*Progetto***C. 1332***Data Scadenza Inchiesta***08-01-2024***Data Pubblicazione***2023-11***Classificazione***64-20;V1***Titolo***Impianti elettrici nelle gallerie stradali***Title***Electrical installations in road tunnel***Sommario*

Questa V1, integra la EC, corregge errori materiali e modifica e integra alcuni articoli.

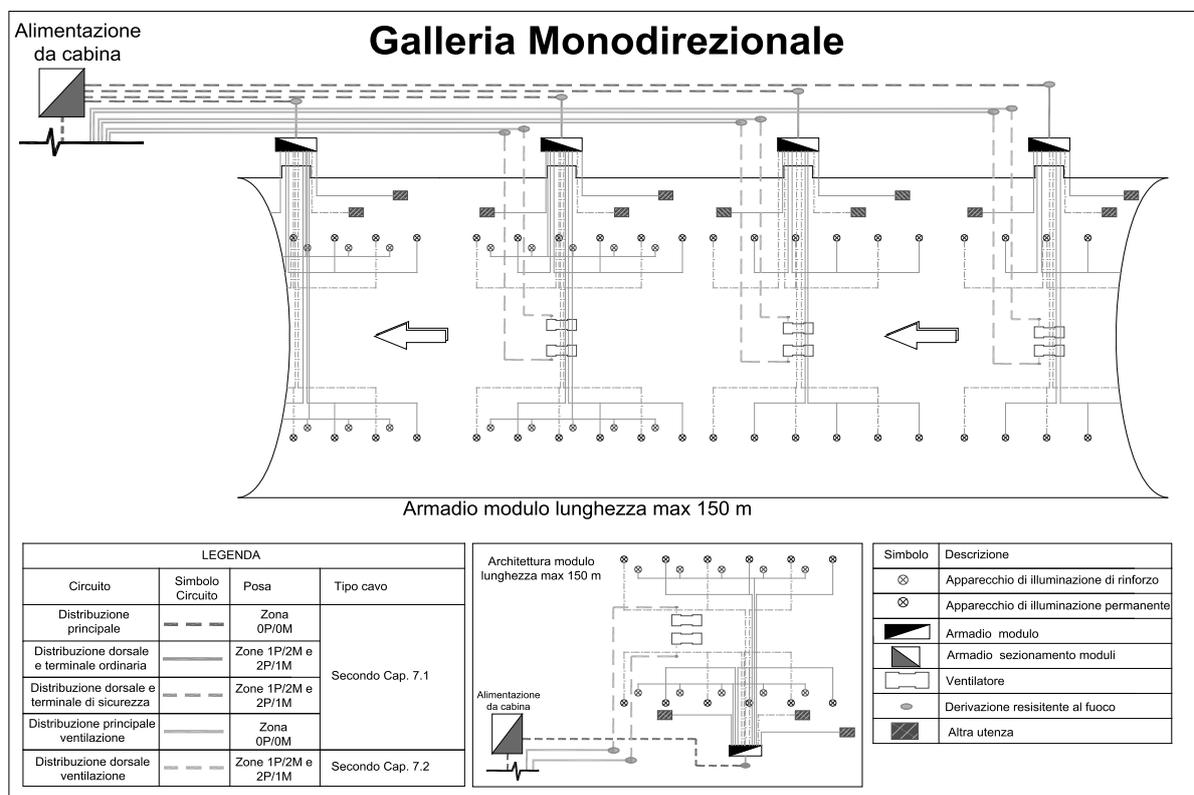
Spostare in 5.7 la Figura di 7.2 e sostituire lo schema con il seguente:

La figura con lo schema modificato si sposta in 5.7.
